MAGISTRÁT HLAVNÍHO MĚSTA PRAHY

Připomínkování Metropolitního plánu hl. m. Prahy

Druh subjektu		Orgán veřejné moci			
Jméno		Příjmení			
Titul před		Titul za		Datum narození	
Jméno/Název subjektu		Městská část Praha 5			
Jméno jednatele		Jana Martínková			
IČ	63631	ID datové schránky	yctbyzq		
Ulice	náměstí 14. října	Č. popisné/ č. evidenční	1381/4		
PSČ	15000	Obec	Praha 5		
Telefon	+420603183456	Email	lukas.vacek@praha5.cz

2025-127/1

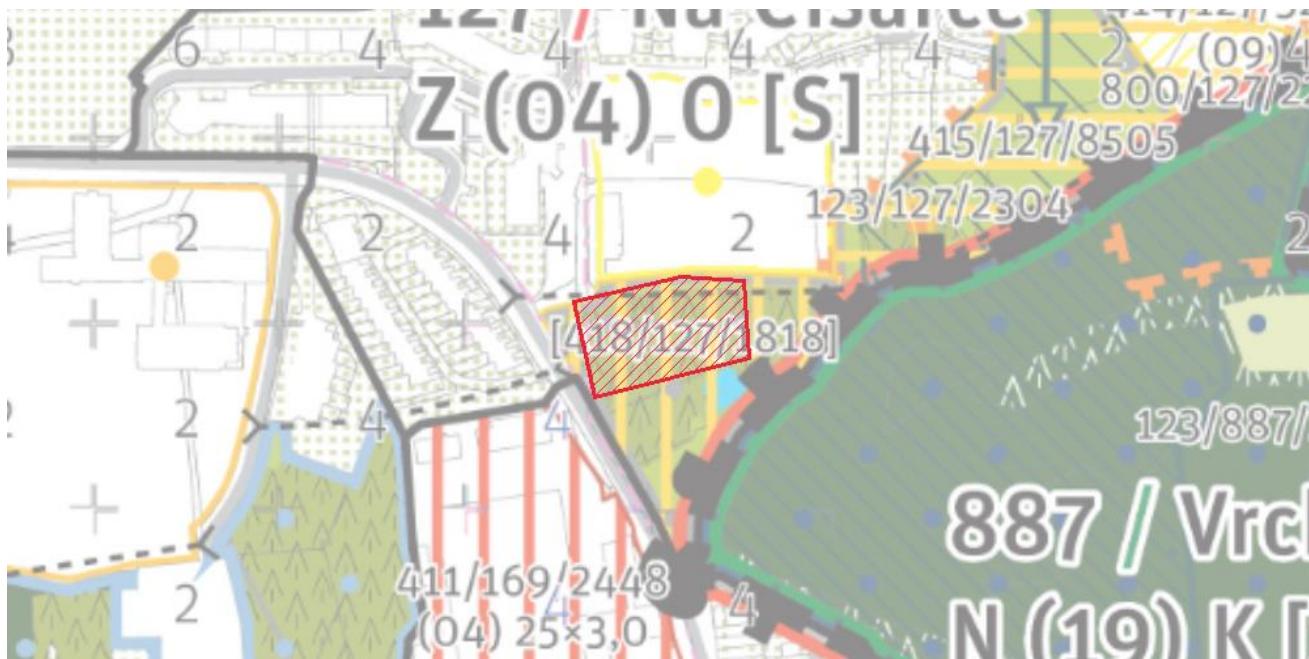
Text vyjádření: Plochu v aktuálním platném ÚP SÚ HMP SV-C při ulici Pod Kotlářkou vyřadit z transformační plochy s rekreačním využitím 418/127/1818 a městské parkové plochy lesní a vymezit dle aktuálního stavu.

Text zdůvodnění: V ploše je již realizována zástavba. Stávající vymezení v návrhu MPP neodpovídá deklarované kontinuitě ve vazbě na stávající Územní plán sídelního útvaru hl. m. Prahy (ÚP SÚ HMP).
Pozn.: V rozvojových a transformačních plochách, u nichž je již realizovaný záměr součástí stavebního bloku, v návaznosti na informaci pořizovatele, že budou do MPP zaneseny ve vazbě na aktualizaci katastrální mapy, připomínky nepodáváme. V této ploše je ale stávající stav v rozporu s typem rozvojové plochy i nestavebního bloku.

2025-184/1

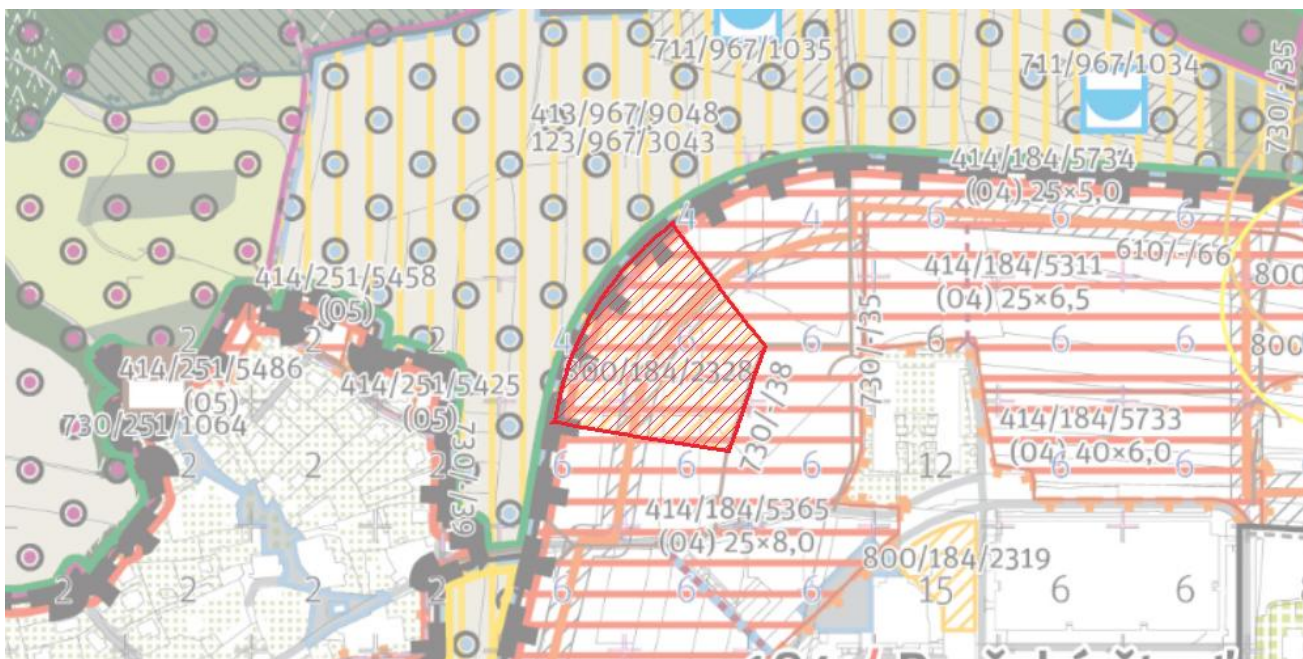
Text vyjádření: Nově vymezenou plochu občanské vybavenosti 800/184/2328 vyznačit jako veřejně prospěšnou stavbu občanského vybavení pro uplatnění předkupního práva.

Text zdůvodnění: Podle studie Nový Barrandov je tato plocha občanské vybavenosti nezbytná pro zajištění občanské vybavenosti v daném rozvojovém území (ZŠ a domov pro seniory). Vyznačení dané občanské vybavenosti vítáme, ale v rámci kontinuity se stávajícím ÚP SÚ HMP, kde byla plocha vyznačena jako veřejně prospěšná stavba 9/VS/5 jí alespoň dle metodiky MPP požadujeme vyznačit jako veřejně prospěšnou stavbu občanského vybavení pro uplatnění předkupního práva. Potřebné pozemky nejsou ve vlastnictví hl. m. Prahy, jsou ve vlastnictví více vlastníků a požadavek na plánovací smlouvu v území tedy jako takový nemusí být garancí pro včasné zajištění základní vybavenosti v území.

2025-331/1

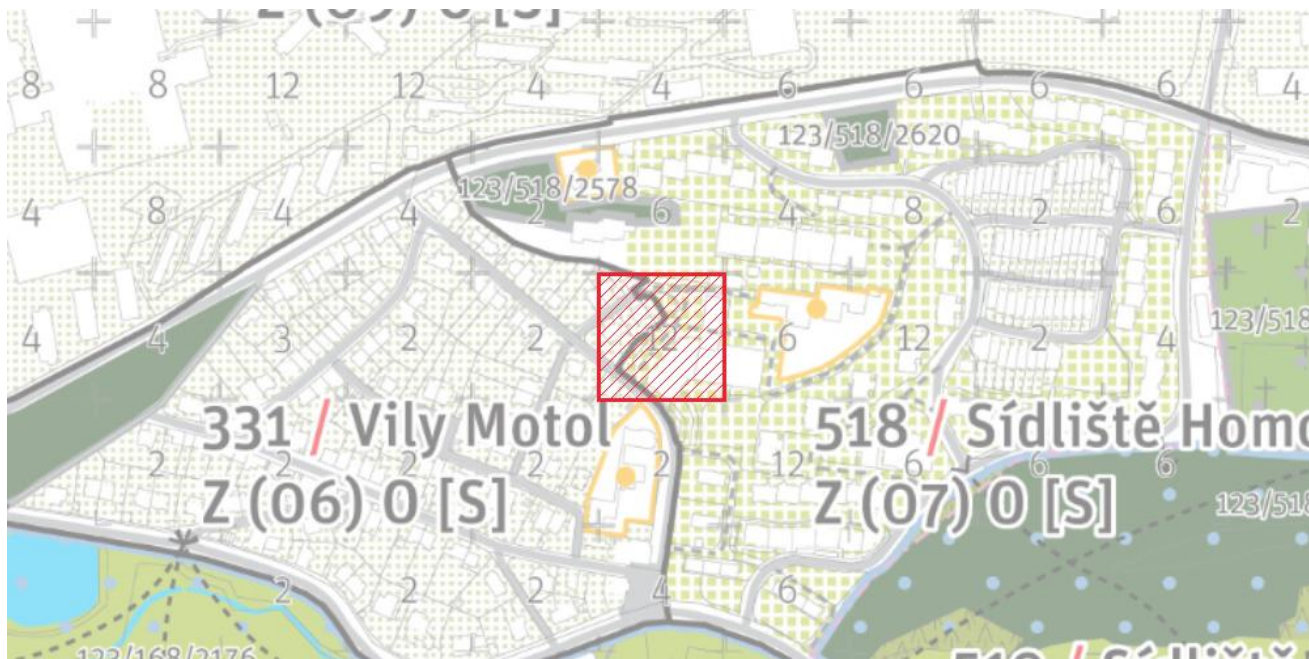
Text vyjádření: Požadujeme vyřešit nevhodný/nejasně aplikovatelný výškový rastr na hranici rozdílných lokalit.

Text zdůvodnění: Dle výkladu textové části ÚP, může být i ve stabilizovaném územím nad rámec "charakteru lokality" aplikován do ní zasahující výškový rastr. Jde částečně o systémovou připomínku, MPP by měl jasně limitovat výšky tam, kde je to v rozporu s charakterem lokality.
pozn.: V textové části došlo k doplnění Čl. 36, odst. (3), který řeší vazbu požadavků v části 3 (lokality a charakter území) na požadavky v části 4. (plochy a prostorová regulace), tato změna textové části má vliv na výklad, který i po tomto doplnění nepovažujeme za dostatečný a jednoznačný. Rozdělení těchto čtverců výškových hladin hranou lokality by mohlo být řešení, které by jednoznačně určilo výšky, respektovalo charakter lokality a nevedelo k pochybnostem a možnostem rozdílné interpretace. Ochranu charakteru zejména vilových lokalit považujeme za nezbytnou i na jejích okrajích při styku s lokalitami s odlišným charakterem.

2025-339/1

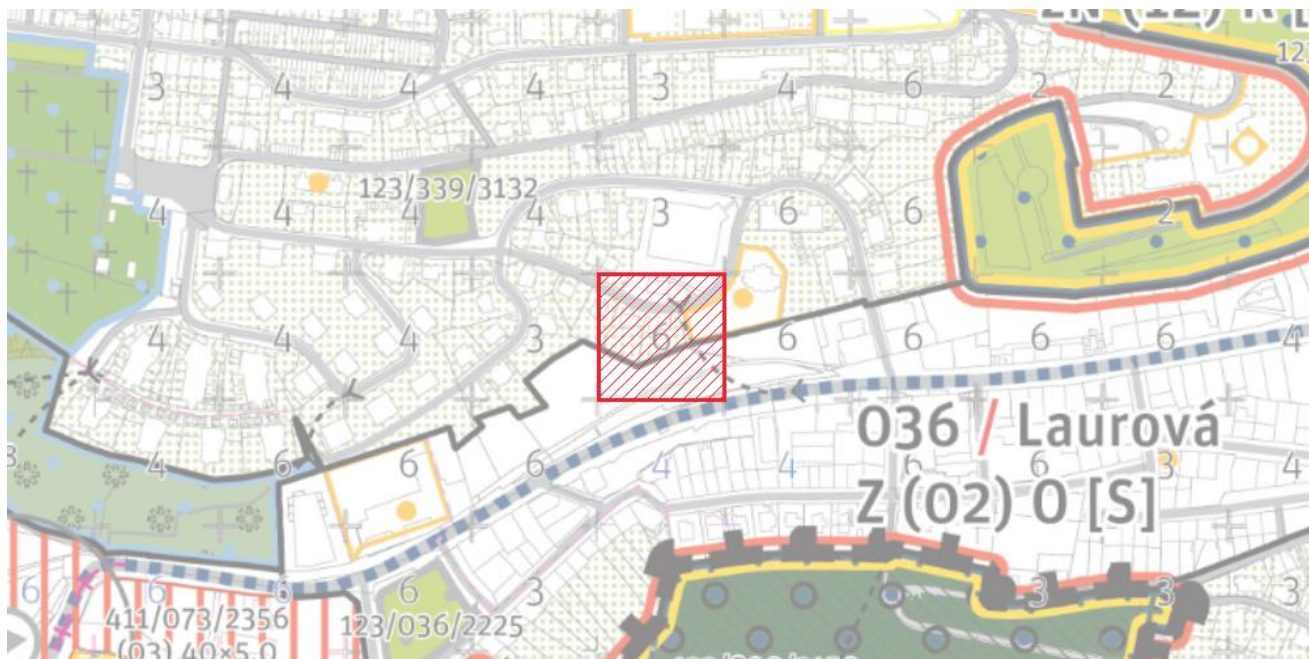
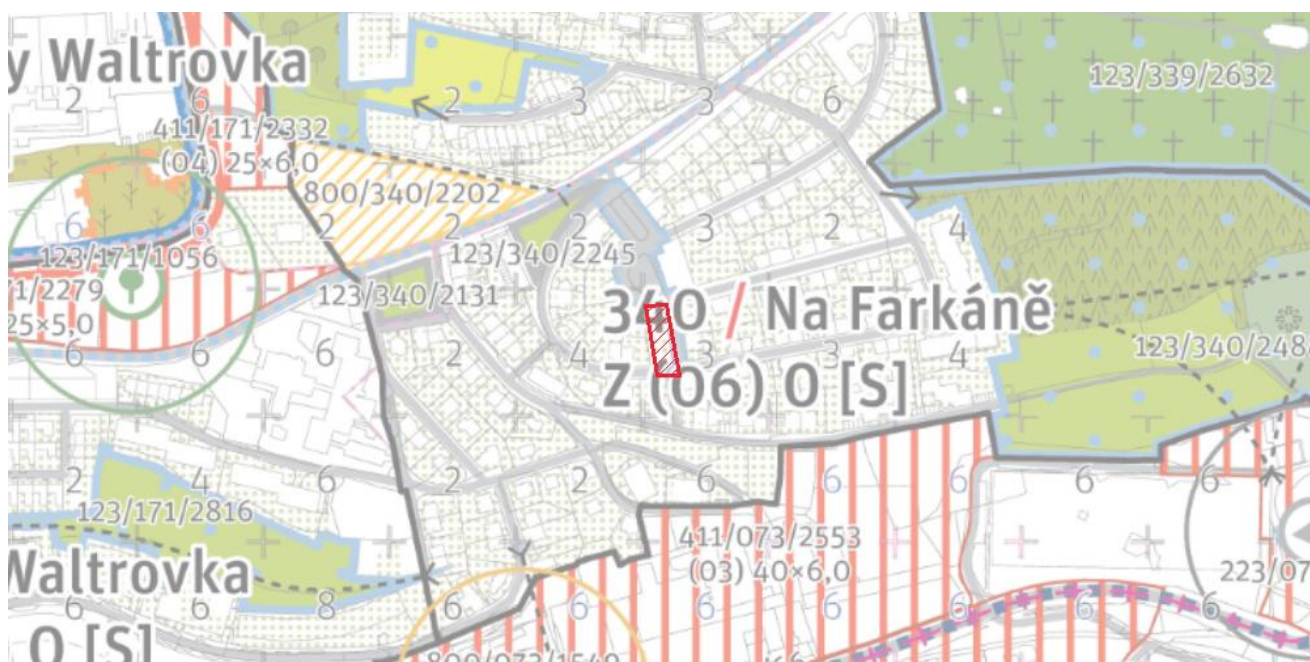
Text vyjádření: Požadujeme vyřešit nevhodný/nejasně aplikovatelný výškový rastr na hranici rozdílných lokalit.

Text zdůvodnění: Dle výkladu textové části ÚP, může být i ve stabilizovaném územím nad rámec "charakteru lokality" aplikován do ní zasahující výškový rastr. Konkrétně v ulici Nad Laurovou s dvojpodlažní zástavbou umožní stavby až šesti podlažních objektů, které jsou naopak, logické v sousední Radlické ulici. Jde částečně o systémovou připomínku, MPP by měl jasně limitovat výšky tam, kde je to v rozporu s charakterem lokality. pozn.: V textové části došlo k doplnění Čl. 36, odst. (3), který řeší vazbu požadavků v části 3 (lokality a charakter území) na požadavky v části 4. (plochy a prostorová regulace), tato změna textové části má vliv na výklad, který i po tomto doplnění nepovažujeme za dostatečný a jednoznačný. Rozdělení těchto čtverců výškových hladin hranou lokality by mohlo být řešení, které by jednoznačně určilo výšky, respektovalo charakter lokality a nevedlo k pochybnostem a možnostem rozdílné interpretace. Ochranu charakteru zejména vilových lokalit považujeme za

nezbytnou i na jejích okrajích při styku s lokalitami s odlišným charakterem.

2025-529/2

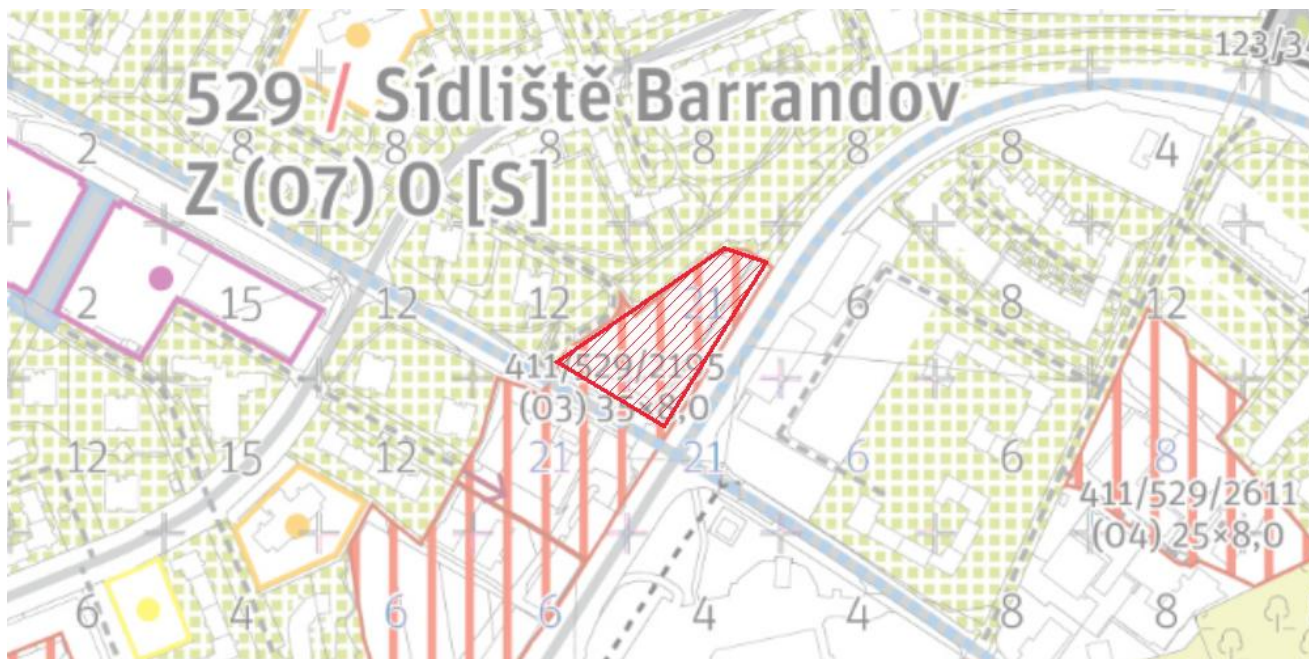
Text vyjádření: Požadujeme vrátit označení "parkoviště" do transformační plochy 411/529/2195.

Text zdůvodnění: V sídlištních strukturách byly v době jejich vzniku pro řešení dopravy v klidu budovány rozsáhlé plochy parkovišť, které dodnes slouží rezidentům a jejich kapacity jsou plně využívány. Umožnění navýšení stávajících kapacit parkování nad rámec PSP v této ploše je důležité pro zajištění fungování sídliště. Záchytný dům je potvrzen studií Triangl - Hogerova, Štěpařská, K Barrandovu, která je podkladovou studií k pořizovaným změnám (nejedná se o P+R, ale o parkování pro stávající rezidenty jako součást objektu ve formě kapacit nad rámec PSP), požadavek je nalezení nástroje, který by stávající funkci parkování pro navazující sídliště v této ploše ochránil a garantoval.

2025-529/3

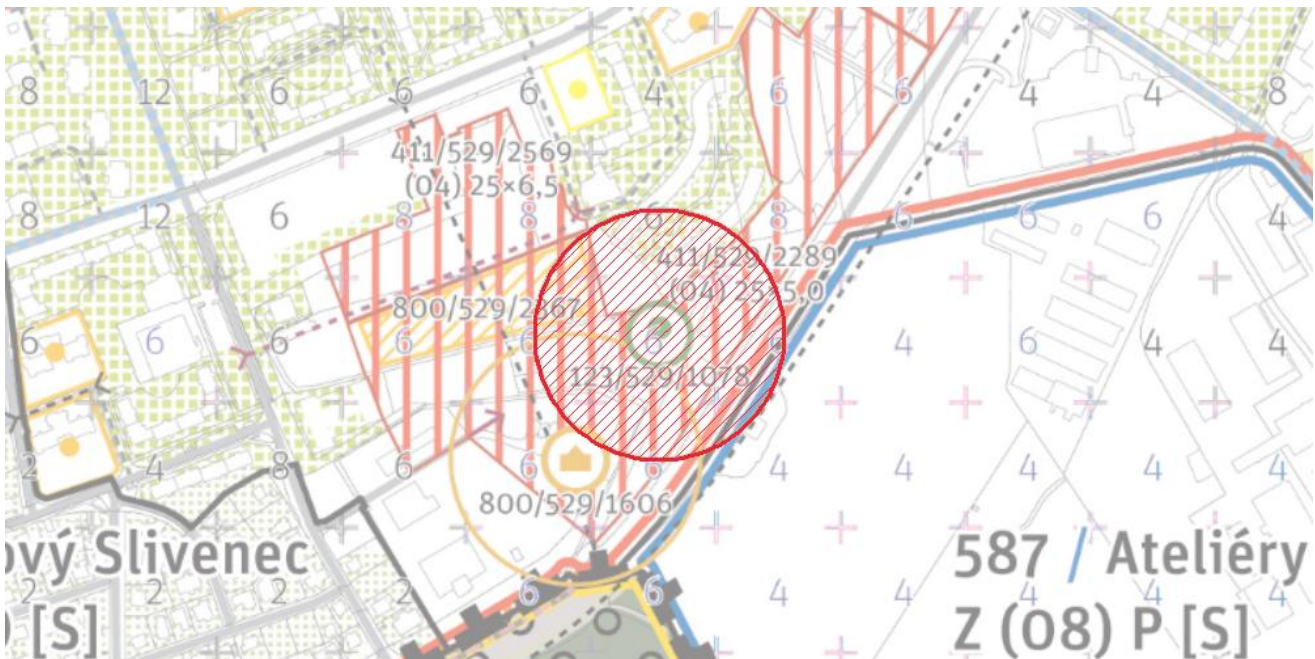
Text vyjádření: Požadujeme zakreslit „propojení dvou bodů“ dle studie Triangl.

Text zdůvodnění: Studie Triangl - Hogerova, Štěpařská, K Barrandovu je podkladovou studií k pořizovaným změnám a koncepcí, která koordinovala záměry v území (<https://www.praha5.cz/rozvoj-uzemi/podkladove-studie-a-dokumentace-mc/triangl-hogerova-steparska-k-barrandovu/>). Studie navrhla významné bezmotorové propojení, které místu v současné době chybí. V ÚP SÚ HMP je v daném místě plocha ZMK a prostupnost je tedy garantována, v MPP toto významné pěší propojení chybí.

2025-529/5

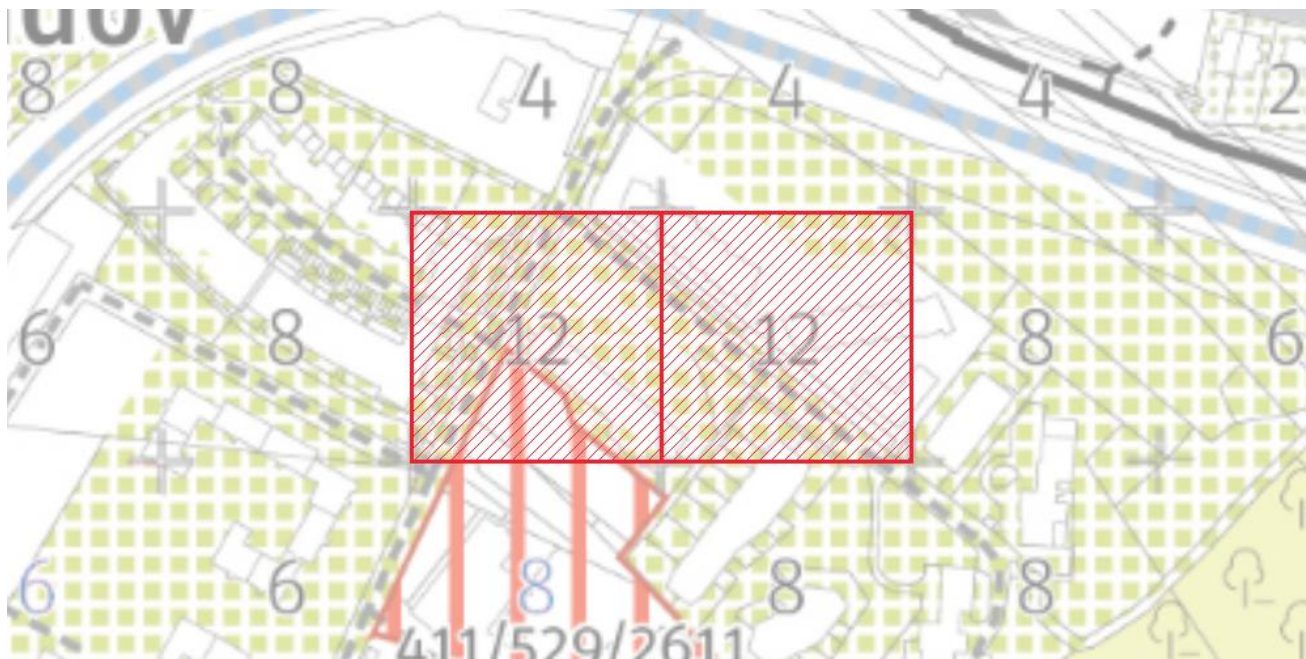
Text vyjádření: Požadujeme snížit výškovou hladinu u ulic Geologická/Devonská z 12 na 8.

Text zdůvodnění: Navržená výšková hladina neodpovídá skutečnosti. Transformační plocha, která do této výškové regulace zasahuje 411/529/2611 má Vz 8, navrženou výškovou hladinu v tomto místě tedy považujeme za neopodstatněnou.
